# 改善箇所説明図

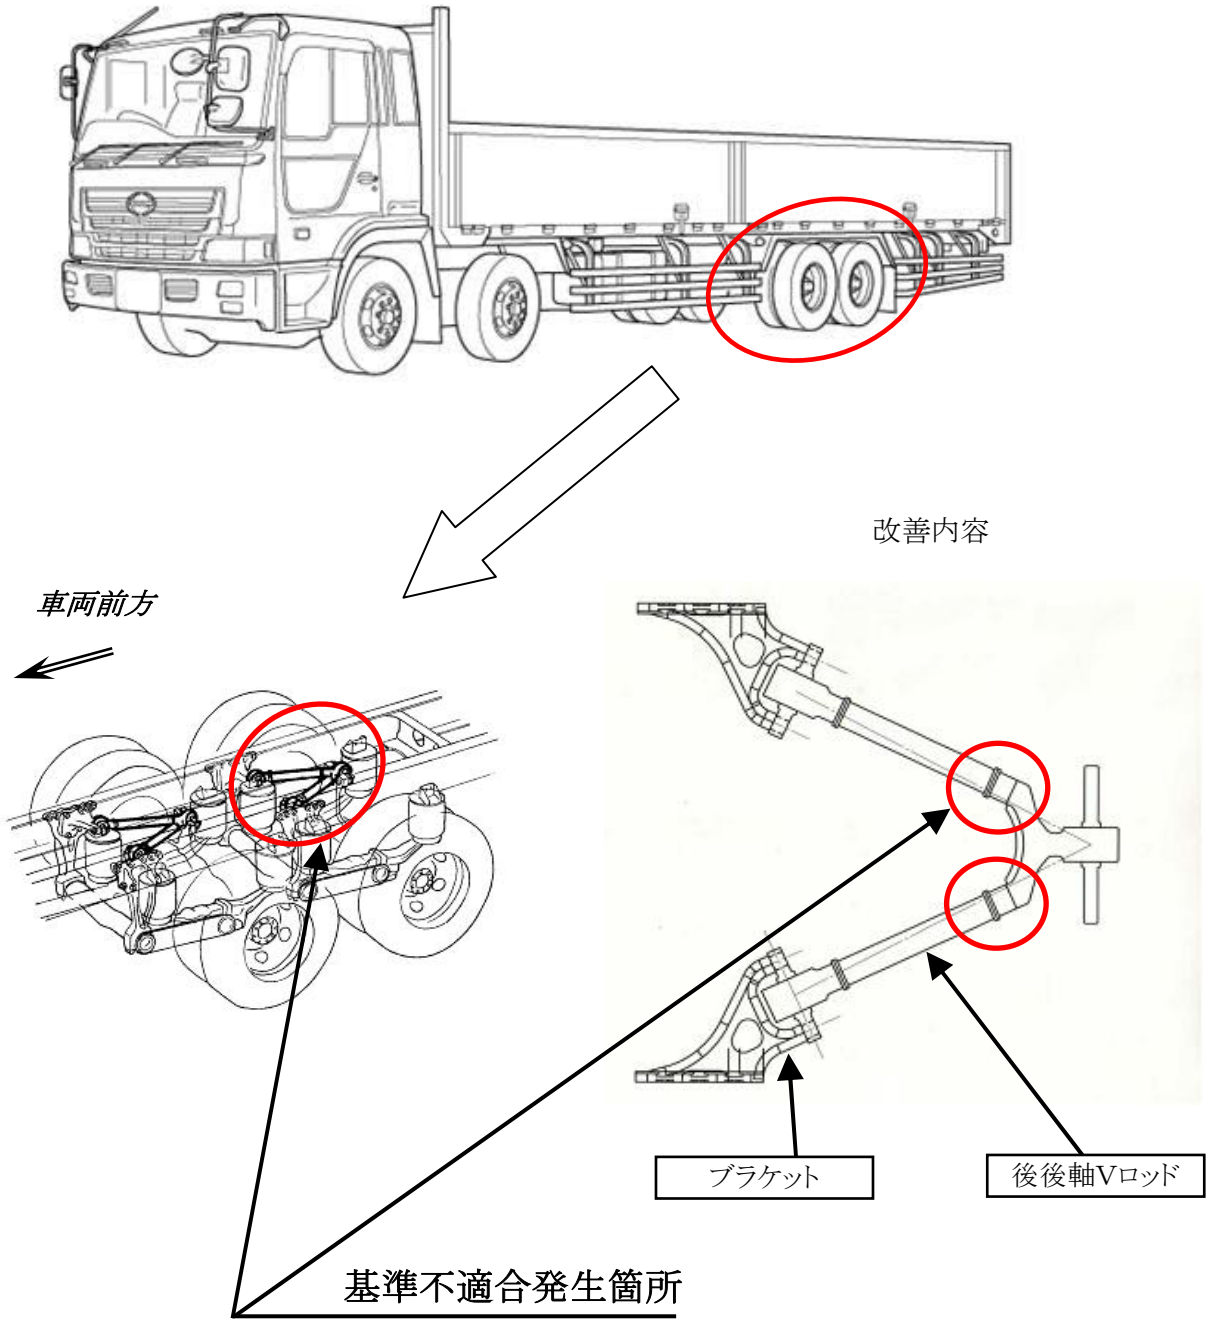
〔 4バック式空気ばね緩衝装置付車両の後後車軸を車枠に固定するVロッドの形状が不適切なため、高負荷時の車両旋回等の横荷重により、当該ロッドの溶接部に亀裂が発生するものがある。そのため、そのまま使用を続けると、溶接部が折損し、Vロッドと車軸が外れ、車軸が横方向にずれてタイヤと車台が接触し、最悪の場合、走行安定性がそこなわれるおそれがある。 〕

全車両、当該Vロッドを対策品と交換するとともに、形状を変更したブラケットに交換する。

識別 : 車体番号の前に黄色ペイントを塗布する。
